ПРОТОКОЛ № 8/25

заседания Комиссии по безопасности дорожного движения при префектуре
Центрального административного округа

от 08 декабря 2025 г.

1. Организация пешеходного перехода по адресу: ул. Большая Почтовая д. 18/20, корп. 12.

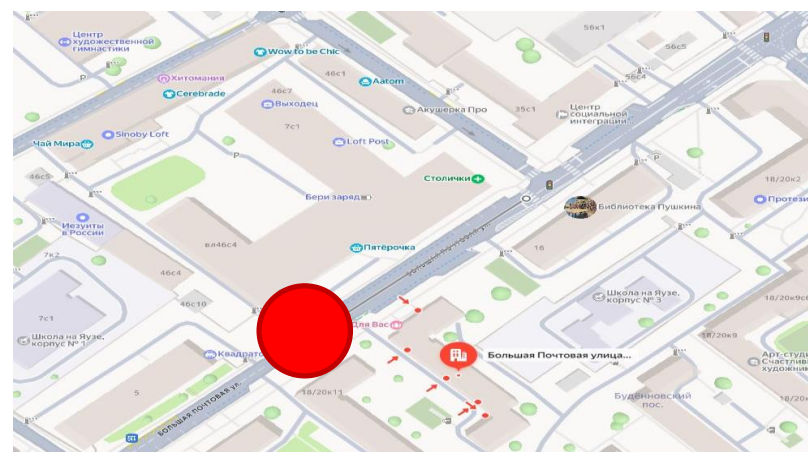
Комментарии: На объекте дорожного хозяйства «Большая Почтовая ул.» в рамках реализации программы «комплексное благоустройство улиц» в 2024 году проходили работы по благоустройству. В 100 метрах организован регулируемый пешеходный переход.

Решение: принять отрицательное решение.

6. Установка дорожных знаков 3.27 «Остановка запрещена», 8.24 «Работает эвакуатор» по адресу: пер. Токмаков, д. 5, с. 1 со стороны Доброслободской ул.

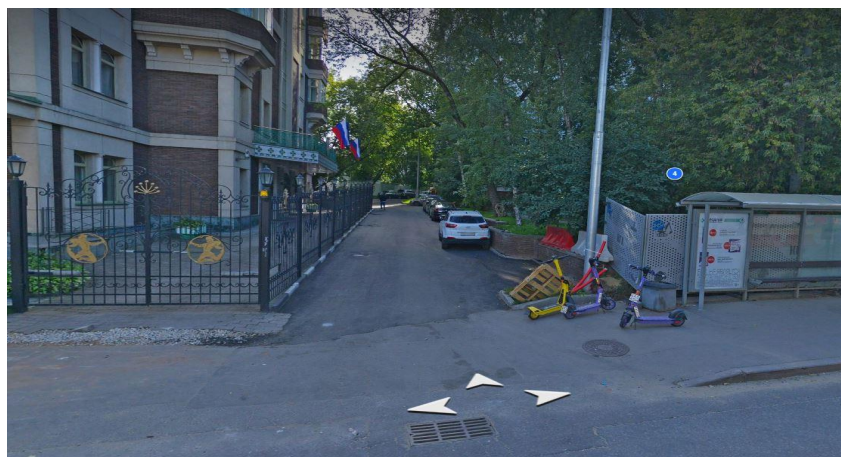
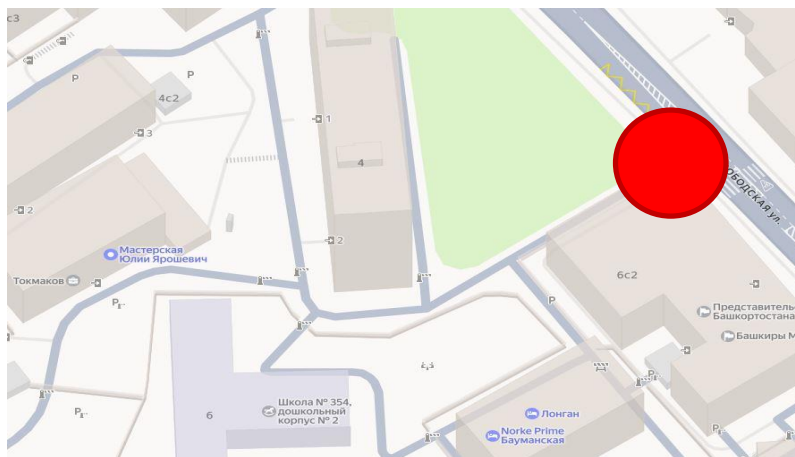
Комментарии: На объекте дорожного хозяйства «Доброслободская ул.» в рамках реализации программы «комплексное благоустройство улиц» в 2025 году ведутся работы по благоустройству.

Решение: принять положительное решение. ГКУ ЦОДД актуализировать проект организации дорожного движения после принятия дорожных знаков на баланс.

11. Установка дорожных знаков 3.27 «Остановка запрещена», 8.24 «Работает эвакуатор» и 8.2.2 «Зона действия» по адресу: Каланчевская ул., д. 26, стр. 1.

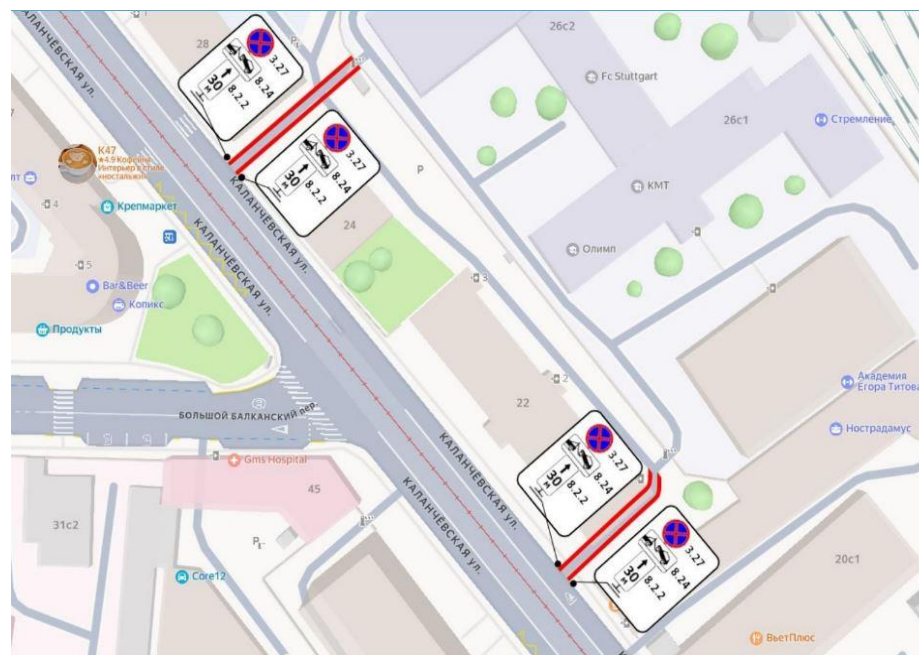
Комментарии: Установка дорожных знаков 3.27 «Остановка запрещена», 8.24 «Работает эвакуатор» и 8.2.2 «Зона действия» учтена в проекте Департамента капитального ремонта г. Москвы.

Решение: направить соответствующее обращение в Департамент капитального ремонта г. Москвы в целях реализации утверждённых проектных решений.

12. Организация пешеходного перехода по адресу: Старопименовский пер. д. 10 (на пересечении с Воротниковским пер.).

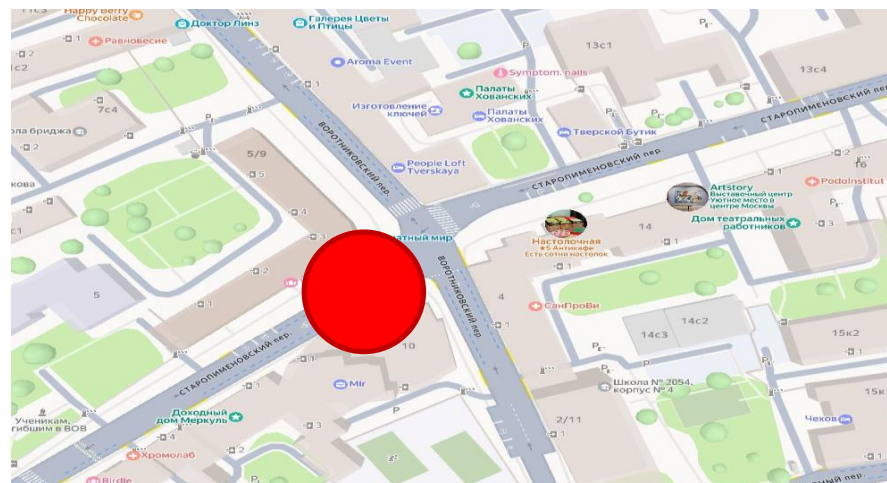
Комментарии: актуальной проектной документацией предусмотрено обустройство пешеходного перехода в районе указанного адресного ориентира

Решение: принять положительное решение.
